Č. 04/2018

## VÍCEFUNKČNÍ PŘEPÍNAČ, OBJ. Č. ROTAX 264852

Datum 20. 2. 2018

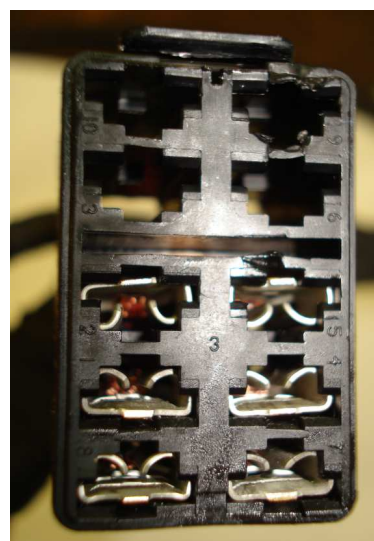
- Odpojte přepínač (264852)
- Otočte přepínač vzhůru nohama
- Na odstranění mastnot z konektoru použijte stlačený vzduch, jak je znázorněno na obrázku →
- Otřete zbytky na horní straně
- Připojte nový přepínač.

**UPOZORNĚNÍ: Před instalací nového přepínače odstraňte veškeré mastnoty z konektoru!** Ty by mohly izolovat kontakt přepínače a vést k vynechávání motoru.
